Serviciul achiziții publice, autorizări transporturi și monitorizare servicii publice

Nr. 874/13.01.2023

În atenția tuturor operatorilor economici interesați de participarea la licitația deschisă având ca obiect *Execuție lucrări și echipare medicală pentru proiectul „Construire Spital Clinic Județean de Urgență Sibiu”* – publicată pe SEAP sub nr. CN1049654/20.11.2022

Vă prezentăm întrebările adresate de operatorii economici interesați de procedură, împreună cu răspunsul autorității contractante

Întrebarea 1)

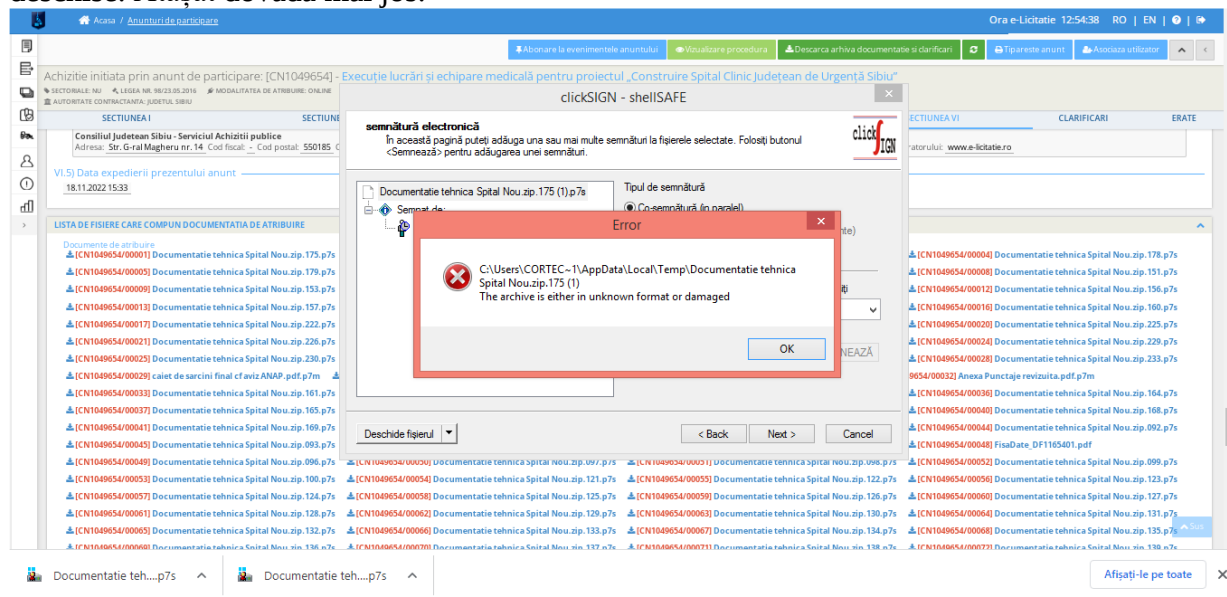
Avem rugămintea sa reîncărcați toate documentele cu extensia „.zip.p7s” deoarece acestea nu pot fi deschise. Atașat dovada mai jos.

Fișierele trebuie descărcate integral, deschise cu aplicație care permite verificarea, vizualizarea și salvarea documentelor semnate electronic și apoi dezarhivate.

Alți operatori economici înscriși la procedură au realizat vizualizarea documentelor, iar Autoritatea Contractantă a realizat verificarea documentelor încărcate în sistem, confirmând astfel că documentația poate fi accesată și deschisă.

Segmentarea vaselor pentru analiza calitativa si cantitativa care sa includa urmatoarele masuratori: distante, volume, extractie tromb, diametru minim si maxim, procent relativ stenoza si anevrism

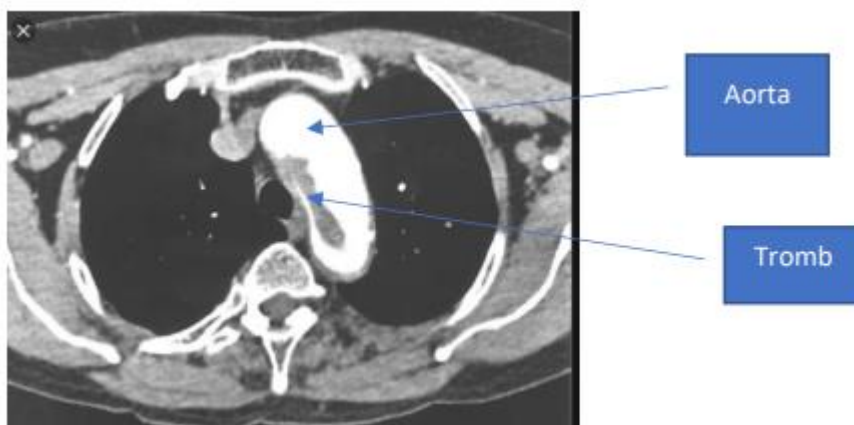
Dupa ce se administreaza substanta de contrast, in tomografia computerizata, se pot pune in evidenta trombi din vase. Trombi sunt formatiuni care au culoare gri spre negru, ce "plutesc" in interiorul vasului care este alb intens (hiperdens in limbaj radiologic).

Dar in analiza patologiei aferente investigatiei respective nu este necesar ca trombul sa fie extras, fiindca acesta este foarte usor vizibil in vasul de sange si medicul radiolog, prin natura meseriei sale, trebuie sa-l descrie. Cerintele tehnice trebuiesc sa fie generale si nu trebuie sa impuna limitari in ceea ce priveste ofertarea. Autoritatea contractanta, fara sa aiba un motiv tehnic sau clinic, dupa cum am aratat mai sus, solicita ca softul sa efectueze o actiune care nu reprezinta o nevoie clinica sau de performanta. Pe de alta parte, la o cautare sumara pe internet folosind motorul de cautare “Google” observam ca exista aceasta solutie, la un anumit producator, cerinta fiind o traducere a caracteristicilor softului acestui producator. Ori, dupa cum s-a vazut, cerinta nu constituie o nevoie clinica a Autoritatii contractante, ba mai mult, aceasta caracteristica tehnica aferenta caietului de sarcini este o traducere in limba romana a unei specificatii ce apartine unui anumit producator.

Prin urmare, va rugam sa acceptati modificarea cerintei astfel incat sa fie asigurata competitia si eliminarea obstacolelor nejustificate care directioneaza achizitia catre un anumit producator, modificand cerinta astfel: “Segmentarea vaselor pentru analiza calitativa si cantitativa care sa includa urmatoarele masuratori: distante, diametru minim si maxim, procent relativ stenoza”.

Analiza calcificarilor si structura densitometrica a placii ateromatoase

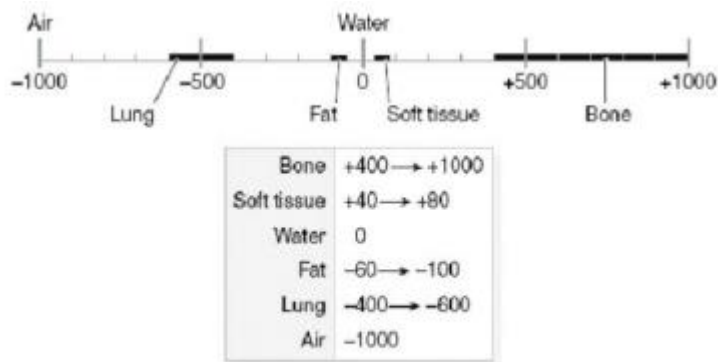
Unul din avantajele examenelor efectuate prin computer tomografie, este că toate structurile ce apar pe imagine, pot fi cuantificate. Acest lucru se întâmplă datorită scalei de unități Hounsfield (https://www.researchgate.net/figure/The-Hounsfield-scale-of-CT-numbers_fig2_306033192).

Prin urmare, va rugam sa acceptati modificarea cerintei astfel incat sa asigure competitia intre producatori, astfel: “Analiza calcificari”

Compoziția plăcilor aterosclerotice din arterele coronare prezintă un rol substanțial în diagnosticul imagistic, prin urmare, cerinta nu se modifica, deoarece exista cel putin 2 producatori care pot indeplini cerinta tehnica solicitata.

Segmentare hematoame cerebrale in imagini fara substanta de contrast

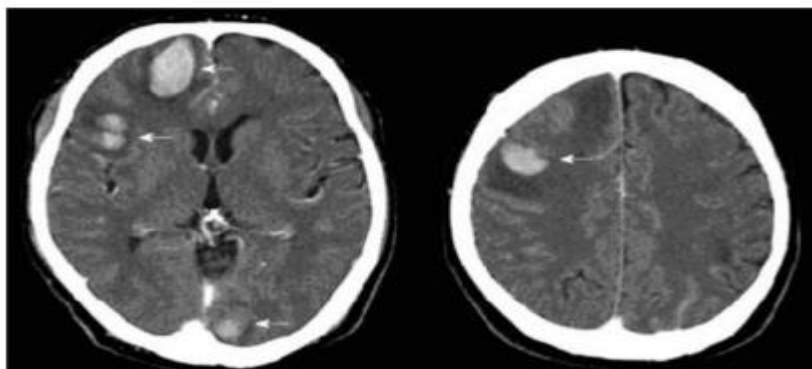
Hematomul este o colectie de sange care se formeaza in urma ruperii unui vas de sange la nivel cerebral in parenchimul cerebral sau in zona dintre creier si os. Asa cum se observa si din imaginea de mai jos, hematoamele sunt puse imediat in evidenta de substanta de contrast administrata in examinarea CT iar caracterizarea lor, precum si raporturile cu alte structuri cerebrale, sunt facute de medicul radiolog.

Segmentarea vaselor pentru analiza calitativa si cantitativa care sa includa urmatoarele masuratori: distante, volume, extractie tromb, diametru minim si maxim, procent relativ stenoza si anevrism

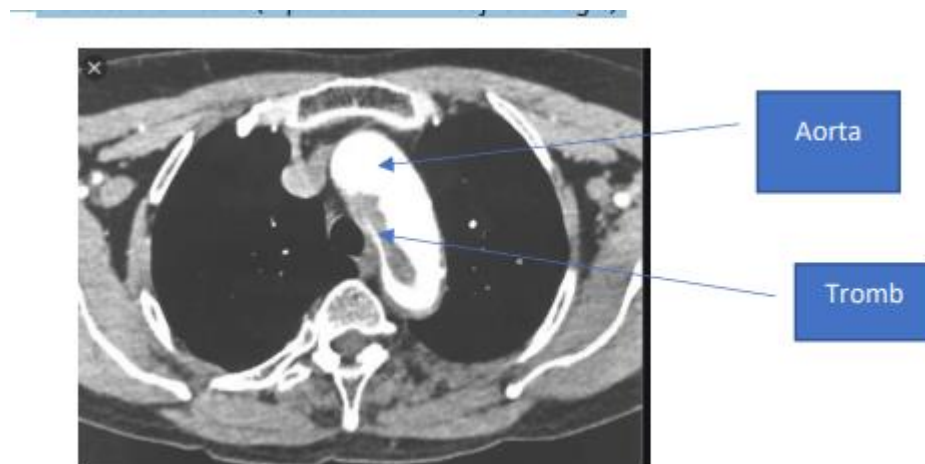
Dupa ce se administreaza substanta de contrast, in tomografia computerizata, se pot pune in evidenta trombi din vase. Trombi sunt formatiuni care au culoare gri spre negru, ce "plutesc" in interiorul vasului care este alb intens (hiperdens in limbaj radiologic).

Dar in analiza patologiei aferente investigatiei respective nu este necesar ca trombul sa fie extras, fiindca acesta este foarte usor vizibil in vasul de sange si medicul radiolog, prin natura meseriei sale, trebuie sa-l descrie. Cerintele tehnice trebuiesc sa fie generale si nu trebuie sa impuna limitari in ceea ce priveste ofertarea. Autoritatea contractanta, fara sa aiba un motiv tehnic sau clinic, dupa cum am aratat mai sus, solicita ca softul sa efectueze o actiune care nu reprezinta o nevoie clinica sau de performanta. Pe de alta parte, la o cautare sumara pe internet folosind motorul de cautare "Google" observam ca exista aceasta solutie, la un anumit producator, cerinta fiind o traducere a caracteristicilor softului acestui producator. Ori, dupa cum s-a vazut, cerinta nu constituie o nevoie clinica a Autoritatii contractante, ba mai mult, aceasta caracteristica tehnica aferenta caietului de sarcini este o traducere in limba romana a unei specificatii ce apartine unui anumit producator.

Analiza calcificarilor si structura densitometrica a placii
ateromatoase

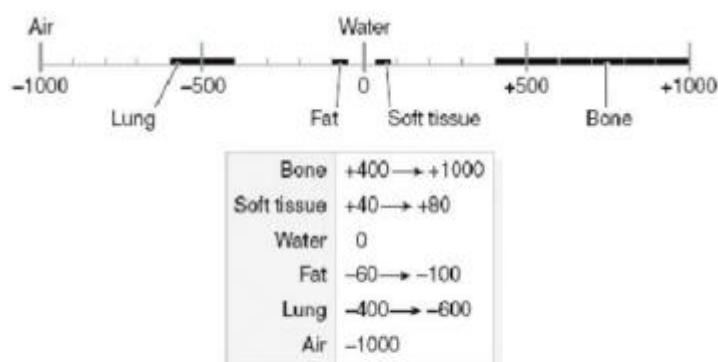
Unul din avantajele examenarilor efectuate prin computer tomografie, este ca toate structurile ce apar pe imagine, pot fi cuantificate. Acest lucru se intampla datorita scalei de unitati Hounsfield (https://www.researchgate.net/figure/The-Hounsfield-scale-of-CT-numbers_fig2_306033192).

Segmentare hematoame cerebrale in imagini fara substanta de contrast

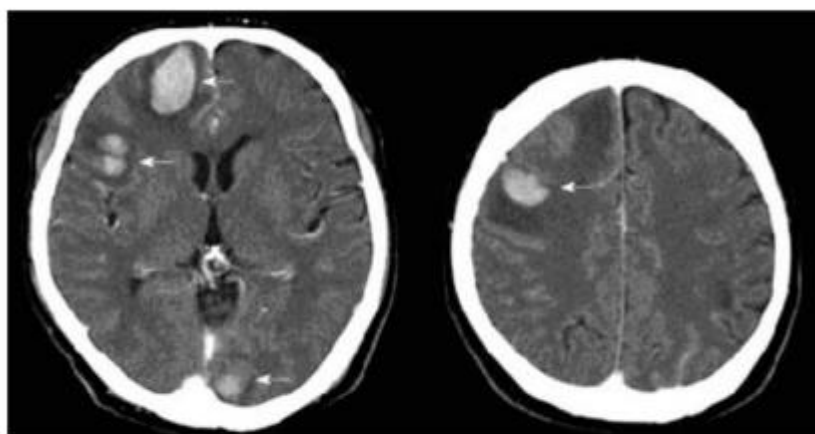
Hematomul este o colectie de sange care se formeaza în urma ruperii unui vas de sange la nivel cerebral în parenchimul cerebral sau în zona dintre creier și os. Așa cum se observa și din imaginea de mai jos, hematoamele sunt puse imediat în evidență de substanța de contrast administrată în examinarea CT iar caracterizarea lor, precum și raporturile cu alte structuri cerebrale, sunt făcute de medicul radiolog.
